변전소 종합 예방진단 시스템 차단기 동작특성 분석장치(ACQ) 관련 문의사항

2021. 4. 12. ㈜세니온

변전소 종합 예방진단 시스템에 적용되는 차단기 동작특성 분석장치(ACQ)에 관한 문의사항은 아래와 같습니다.

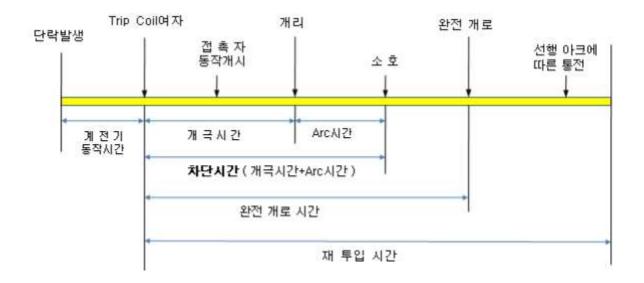
- ① Event Type: Trip인 경우와 Close인 경우의 각각의 값은 무엇인지요? 타사 진단유닛과 호환성을 확보하려면 값이 통일되어야 할 것 같습니다.
- ② TripCoilProfileArea, CloseCoilProfileArea : "전류 흐름 정도"라는 것이 전류의 변화량을 의미하는 것인지요?

- ③ GapTime(개리차)는 위 그림에서 개극시간을 의미하는 것인지요?
- ④ OprTime(동작시간)은 위 그림에서 완전개로시간을 의미하는 것인지요?
